**LINEA AV/AC TORINO – VENEZIA      Tratta VERONA – PADOVA**

**Lotto funzionale Verona – Bivio Vicenza**

**Rilevato ferroviario da pk 28+450,00 a pk 28+680,00**

**Relazione di confronto P.D. / P.E.**

Figura 3 - Progetto Esecutivo - sezione di intervento Ri48

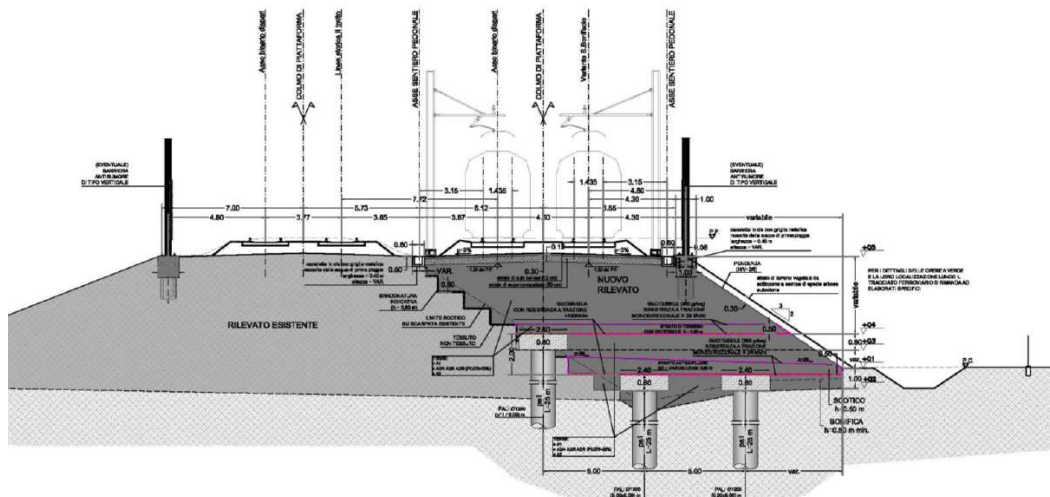
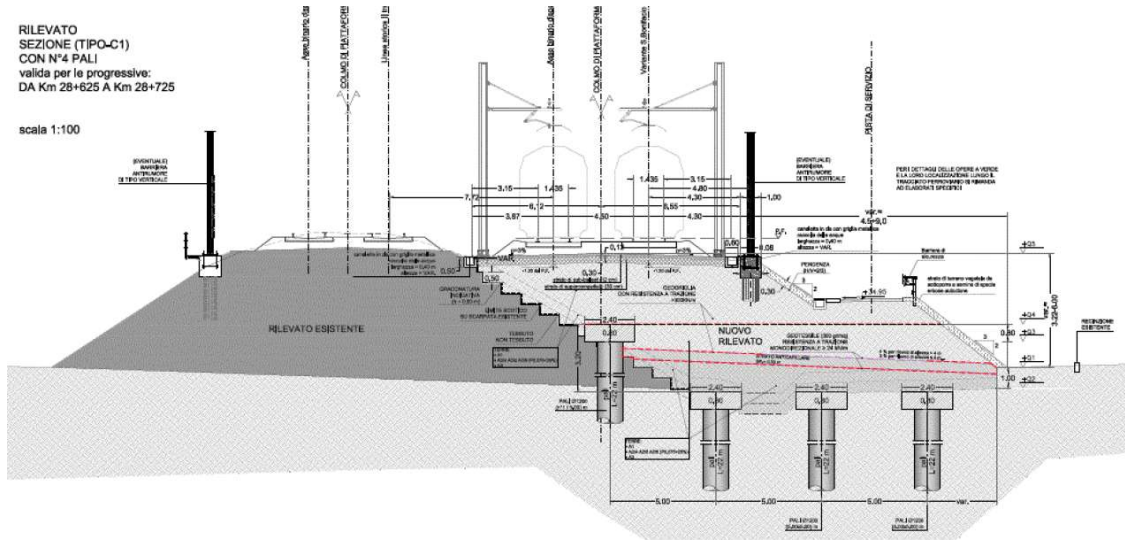
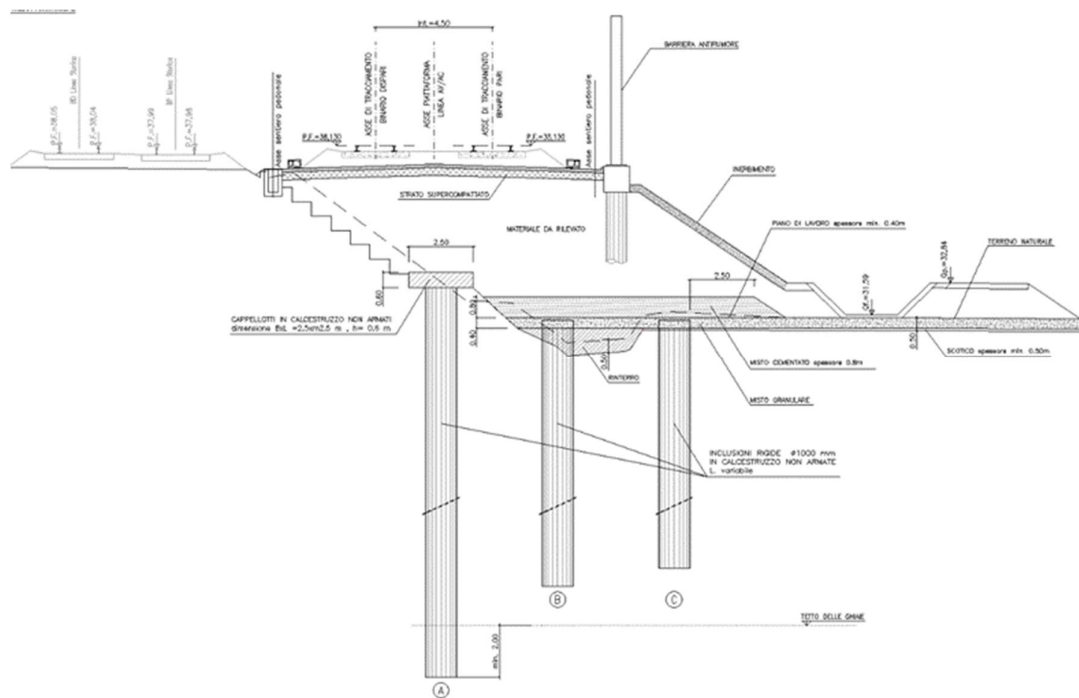
La soluzione di PD prevedeva tre (o quattro fino alla pk 28+725) allineamenti di pali  $\Phi 1200$  mm, in testa ai quali andavano realizzati dadi in CA (Figura 1 e Figura 2); al di sopra di questi elementi veniva prevista, sempre in sede di PD, la stesura di una georete per la ripartizione del carico. La disposizione dei pali era prevista a quinconce, con interasse di 5m.

Nella soluzione implementata in sede di PE (mostrata in Figura 3), si prevedono sempre tre file di inclusioni rigide, però con diametro  $\Phi 1000$  mm; il dado di testa palo viene mantenuto solo per la fila di pali A. Al disopra degli allineamenti B e C è previsto uno strato di misto cementato con funzione di strato di ripartizione del carico. La disposizione delle inclusioni rigide è ancora a quinconce, ma con interasse di 4.5m.
